改善箇所説明図 ①

基準不適合発生箇所

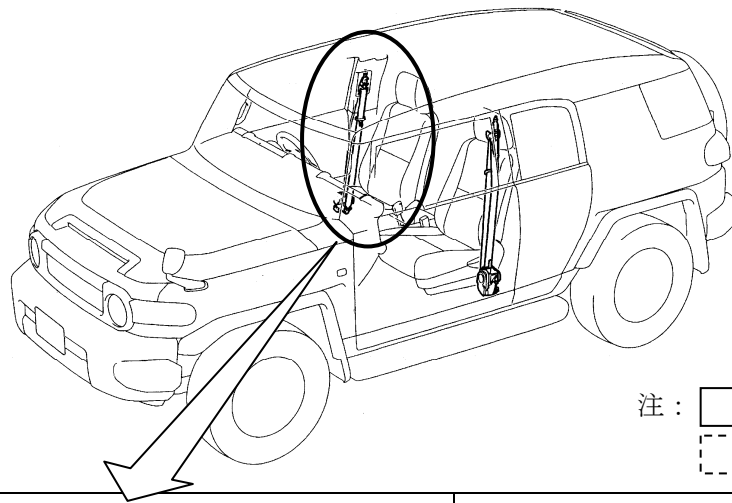
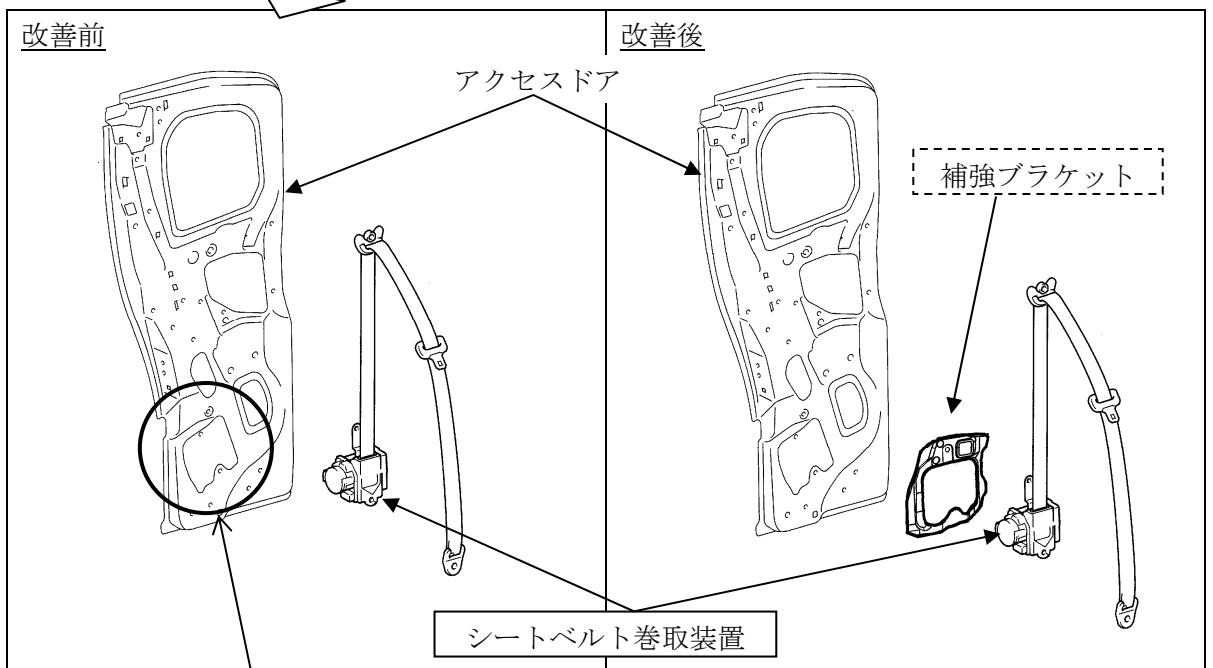
後席アクセスドアにおいて、前席用シートベルト巻取装置取付部の強度が不足しているため、強閉操作を長期間繰り返すと、当該取付部が破損し、シートベルトが正常に作動しなくなるおそれがある。最悪の場合、シートベルト巻取装置が脱落し、シートベルトが使用できなくなる。

- 全車両、シートベルト巻取装置取付部に補強ブラケットを追加する。
- また、ドアパネルに亀裂がある場合は、シートベルト巻取装置を新品に交換する。

識別：改善済車両には車台番号打刻位置の右側に黄色ペイントを塗布する。
